改善箇所説明図

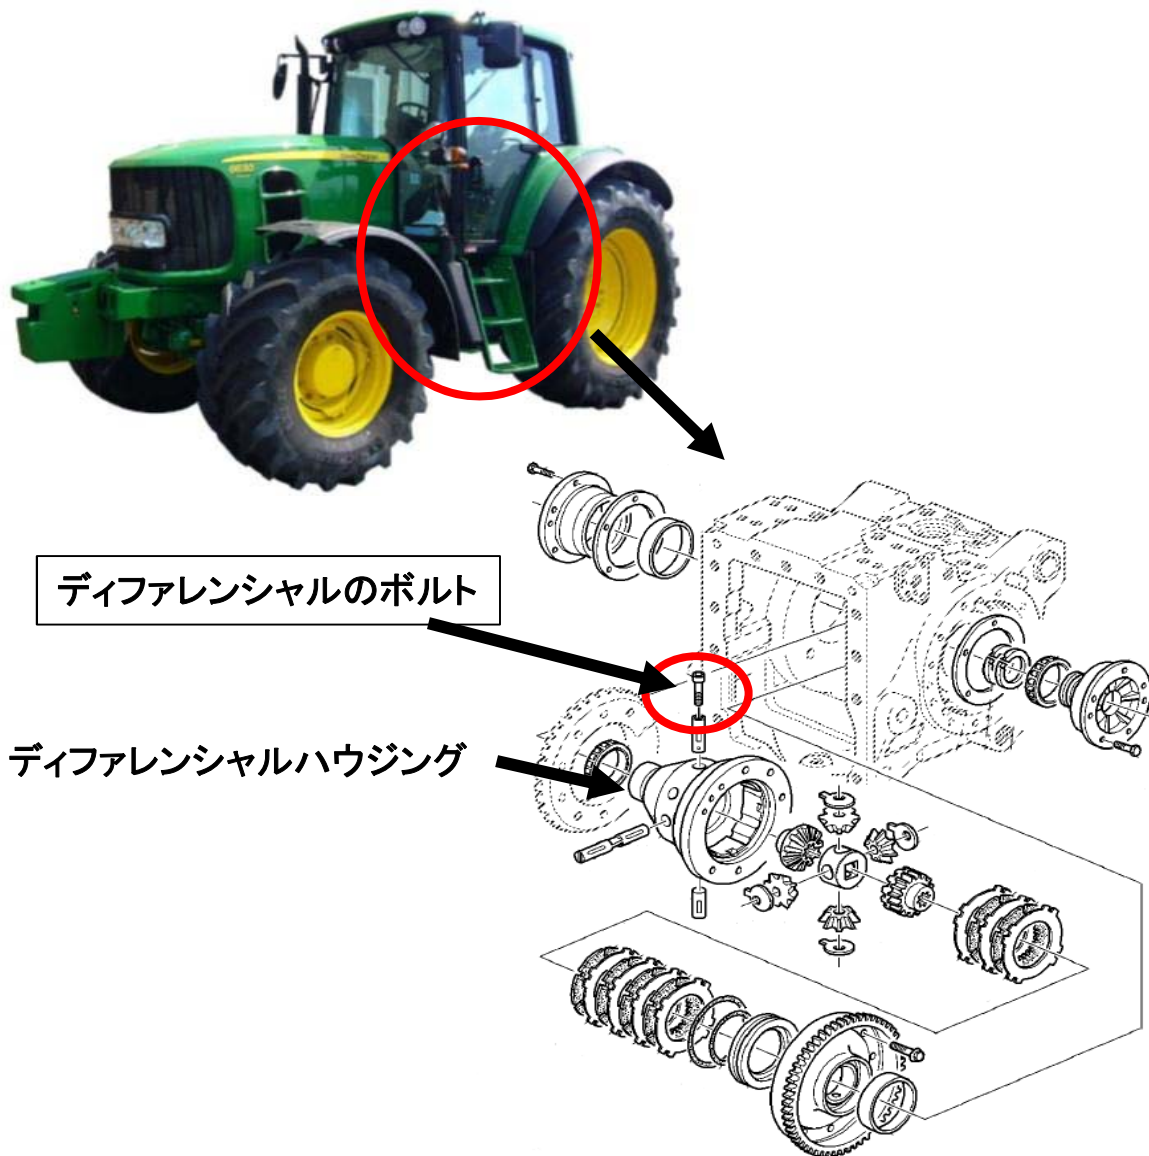
後軸のディファレンシャル(差動装置)のボルトが、ジョンディア社の生産工場で適切に締結されていないため、走行中に緩む場合がある。このため、そのままの状態で使用を続けると、最悪の場合ボルトが脱落しディファレンシャル内のギアが噛みこみディファレンシャルハウジングが破損することによって走行ができなくなるおそれがある。

全車両、後側ディファレンシャルのボルトを良品と交換し、改善された締結方法で締結する。

は交換部品を示す

リヤPTOハウジングに白色のペイントを塗布する。
